Produktumstellung/ Schlosswechsel GU Secury AB2 Mehrfachverriegelung

| | | | Bez.: GU Security AB2 alt/ neu KW 22/23 - 2019 |

alt **GU-Security AB2 (automatik Bolzen)** **neu**

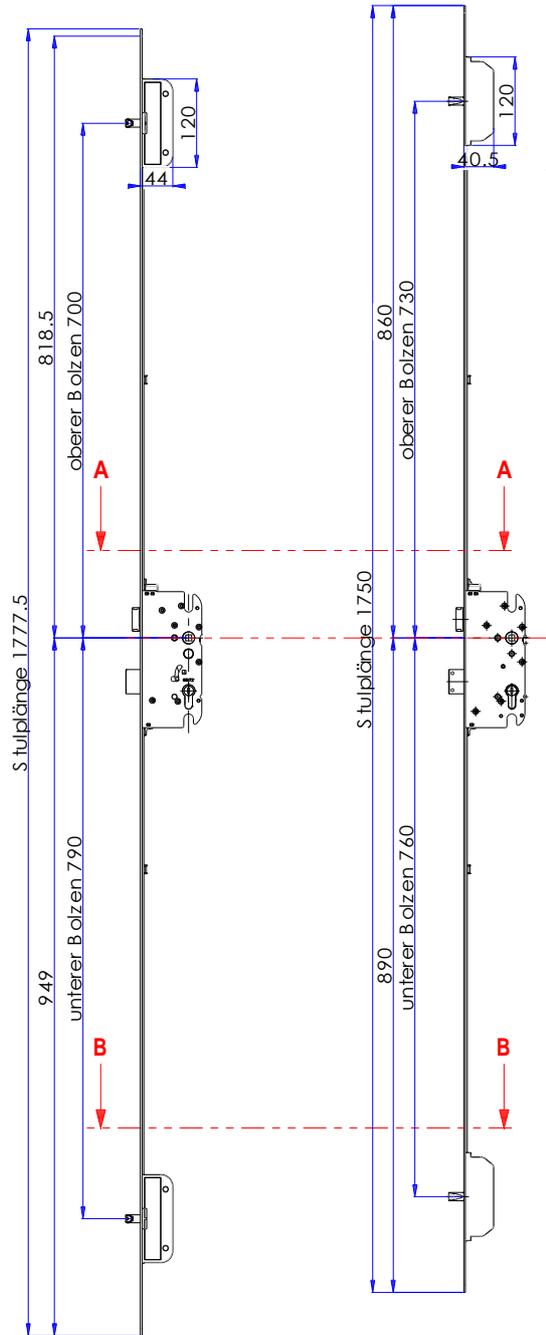
- Stulplänge von **1777,5mm** auf **1750mm**
- Oberer Bolzenabstand von **700mm** auf **730mm**
- Unterer Bolzenabstand von **790mm** auf **760mm**

Info:
 GU Security AB2 (alt)
 Stulplänge 1777,5mm
 oberer Bolzen 700mm
 unterer Bolzen 790mm
 DH - UK Stulp 949mm

Info:
 GU Security AB2 (neu)
 Stulplänge 1750mm
 oberer Bolzen 730mm
 unterer Bolzen 760mm
 DH-UK Stulp 890mm
